Vorlage Nr.: 2-BV/290/2022-1
Status: öffentlich
Geschäftsbereich: Bauverwaltung
Datum: 14.09.2023
Verfasser: Meinhardt Felix

Tekturantrag auf Errichtung eines Doppelhauses in der Kirchstraße 2, Fl.Nr. 1482/28

Freiflächenplan Tektur 1 und 2

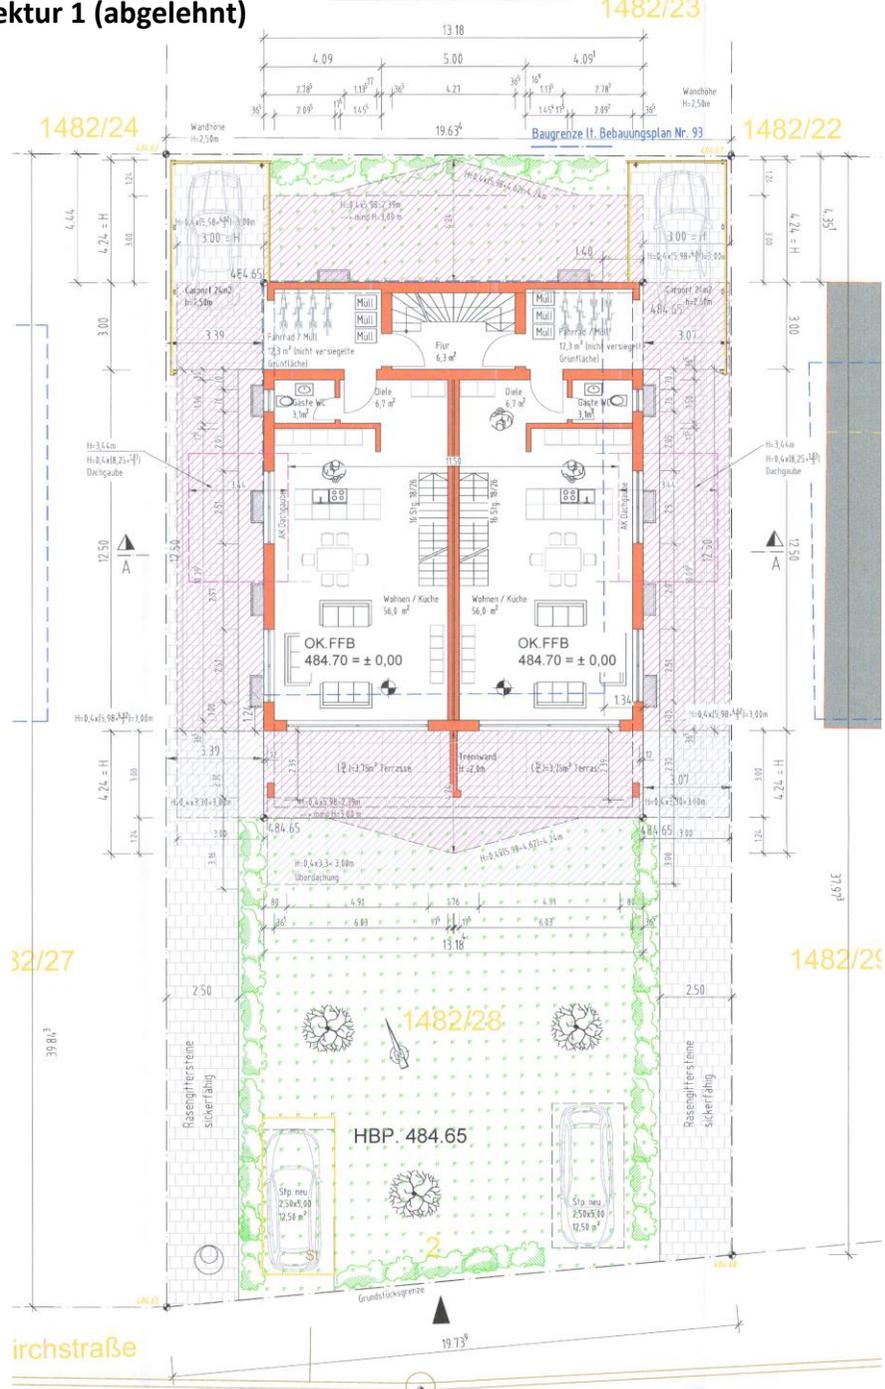
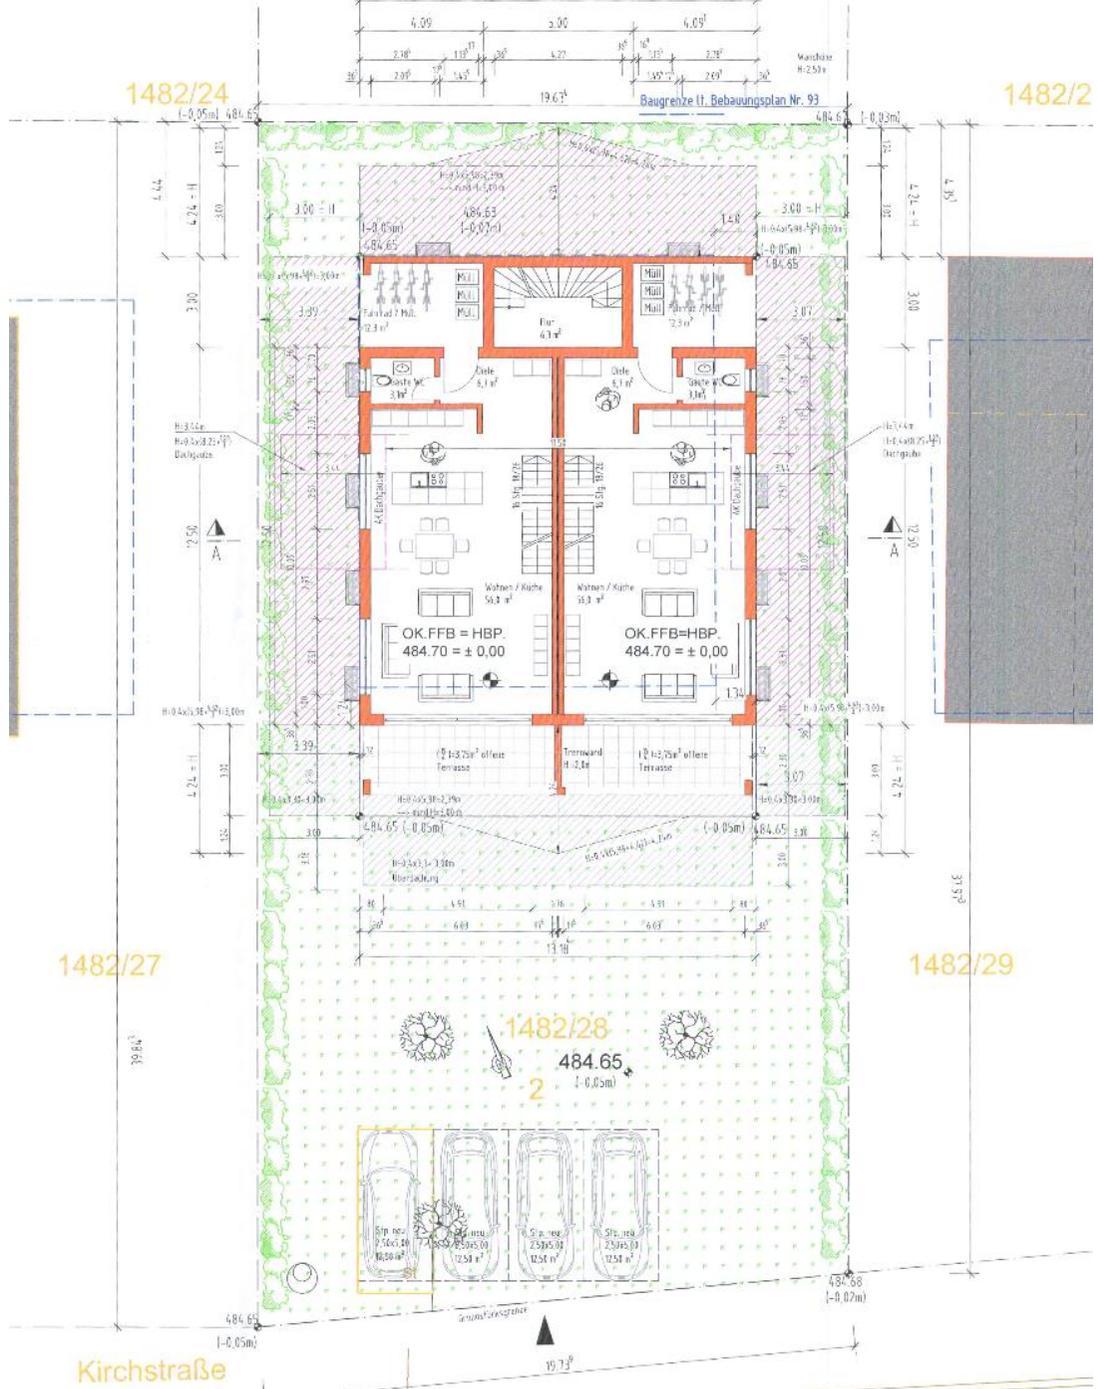
- Errichtung eines Wintergartens nach Süden, statt einer verfahrensfreien Terrassenüberdachung
- Errichtung eines Südbalkons im Dachgeschoss
- Errichtung eines zentralen Treppenhauses im Norden mit geschlossenem Zugang zum DG, statt zwei einzelner Treppenhäuser in offener Bauweise
- Errichtung von innenliegenden Treppen vom EG bis OG
- Errichtung einer Mauer im nördlichen Bereich des überdachten Eingangsbereichs, statt einer offenen Konstruktion auf zwei Stützen
- Errichtung von zwei Carports in der nordöstlichen und nordwestlichen Ecke des Grundstücks mit offenen Stellplätzen neben den Zufahrten, statt Errichtung aller Stellplätze im südlichen Grundstücksbereich
- Dacheindeckung in grau statt rot

Im nun vorliegenden Antrag wird nun eine Terrassenüberdachung statt eines Wintergartens beantragt. Zudem wird das zentrale Treppenhaus im EG geschlossen, so dass das Dachgeschoss nur noch durch die beiden innenliegenden Treppen betretbar wird. Der Balkon an der Südseite wurde gestrichen und soll abgebrochen werden. Auch wurde die Stellplatzsituation so geändert, dass alle Stellplätze offen im südlichen Grundstücksbereich errichtet werden sollen. Die nördliche Mauer im Eingangsbereich kann laut Bauherrn aufgrund der Statik nicht mehr entfernt werden. Hierdurch erhöht sich die Geschossflächenzahl von 0,52 auf 0,56, da der vormals nur überdachte Bereich eine Geschosswirkung erhält. Auch soll die Farbe der Dachdeckung nicht mehr geändert werden. Das Dachgeschoss ist, wie in der ursprünglichen Planung, nicht mit Aufenthaltsräumen geplant.

Aus Sicht der Verwaltung kann dem Tekturantrag in der jetzigen Form zugestimmt werden. Die Baukontrolle sollte das Vorhaben bis zum Abschluss und darüber hinaus überprüfen, um sicherzustellen, dass das zentrale Treppenhaus nicht nachträglich geöffnet wird und dass keine zusätzlichen Wohneinheiten entstehen.

Ansichten

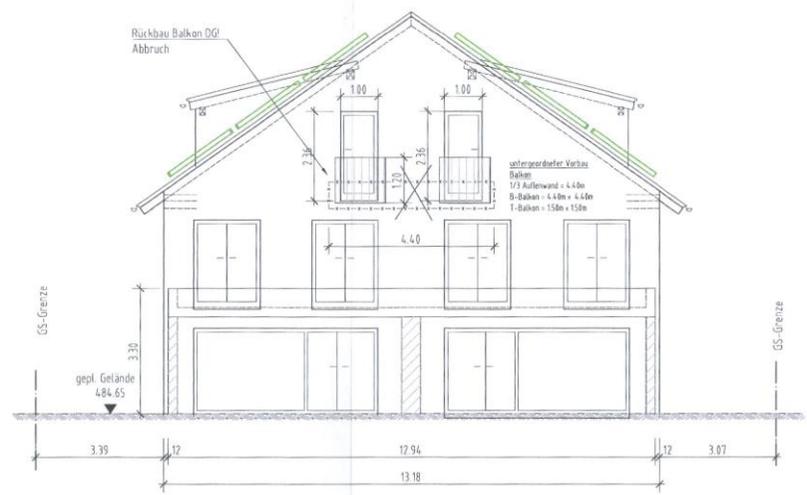
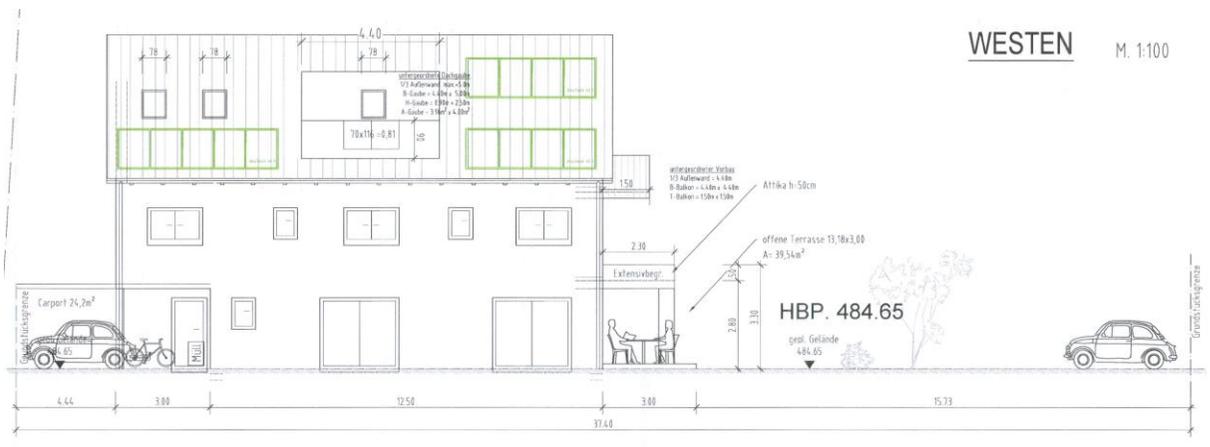
Das betroffene Grundstück liegt im Geltungsbereich des rechtskräftigen Bebauungsplan Nr. 93 „Kirch-, Frieden-, Heimatstraße“. Dieser setzt eine GFZ von 0,4 (nach BauNV 1977), sowie als Dacheindeckung Tondachziegel in der Farbe Rot fest. Es werden Befreiungen wegen der Überschreitung der GFZ von 0,4 auf 0,56 und wegen der Dacheindeckung in grau benötigt.

Der Befreiung wegen der Dacheindeckung in grau kann aus Sicht der Verwaltung zugestimmt werden, da bereits das Bestandsgebäude eine solche Dachdeckung hatte und in unmittelbarer Entfernung bereits solche Dacheindeckungen vorhanden sind (bspw. Kirchstraße 6). Zudem wird die Dacheindeckung durch die großflächige PV-Anlage überdeckt.

Der Bau- Planungs- und Umweltausschuss beschließt, das gemeindliche Einvernehmen zum Tekturantrag auf Errichtung eines Doppelhauses in der Kirchstraße 2, Fl.Nr. 1482/28 zu erteilen. Das Einvernehmen zu den Befreiungen wegen der Erhöhung der GFZ auf 0,56, sowie wegen der Dacheindeckung in grau wird erteilt. Die Baukontrolle wird gebeten, dass Bauvorhaben bis zum Abschluss und darüber hinaus zu überprüfen.
